GDDKiA-O/BY-R-2/284/8/5/2009
Bydgoszcz dnia 06.02.2009r.

Dotyczy: postępowania o udzielenie zamówienia publicznego prowadzonego w trybie przetargu nieograniczonego na: **Przebudowę drogi krajowej nr 15 na odcinku Tivoli-Brodnica-Tama Brodzka od km 295+000 do km 298+000 oraz od km 299+853 do km 304+200. Etap I: TIVOLI –BRODNICA od km 295+000 do km 297+735.**

ZMIANA TREŚCI SIWZ

Szczegół studni DN 1,0m

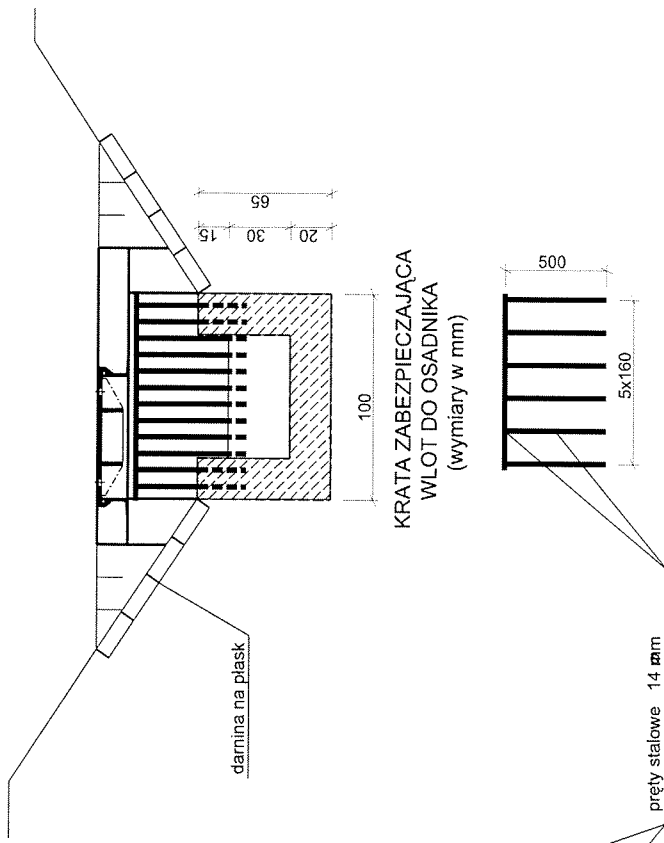
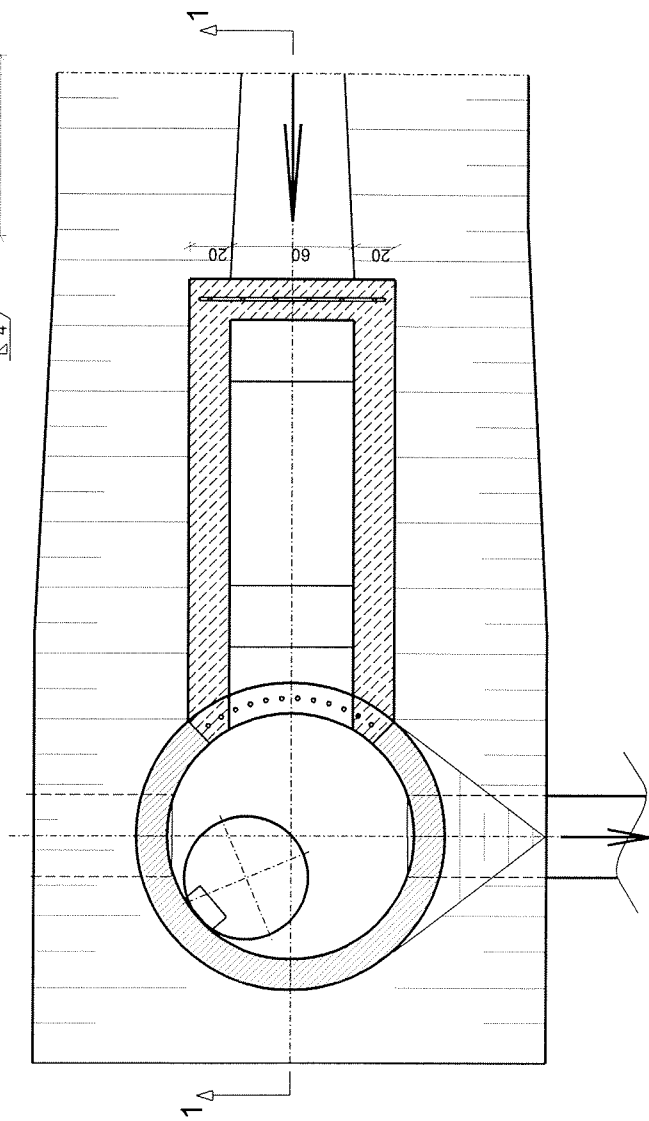
Poz. 27 kosztorysu. Wykonanie studni betonowej DN 1,0m - 2 kpl. Prosi się o podanie głębokości studni oraz rysunku szczegółowego.

Studnia DN 1,0m w km 296+258,0 str. lewa		Studnia DN 1,0m w km 296+543,6 str. prawa	
góra studni	114.73m	góra studni	112.86m
włot do studni	114.23m	włot do studni	112.36m
wylot ze studni	114.20m	wylot ze studni	111.95m
dno studni	113.70m	dno studni	111.45m

Rysunek szczegółowy w załączeniu

Działając w trybie art. 38 ust. 4 ustawy Prawo Zamówień Publicznych (Dz. U. z 2007 r. Nr 223, poz. 1655 z późn. zm.) Zamawiający informuje o dokonaniu zmiany treści Specyfikacji Istotnych Warunków zamówienia w przedmiotowym postępowaniu. Dodaje się szczegółowy rysunek studni.
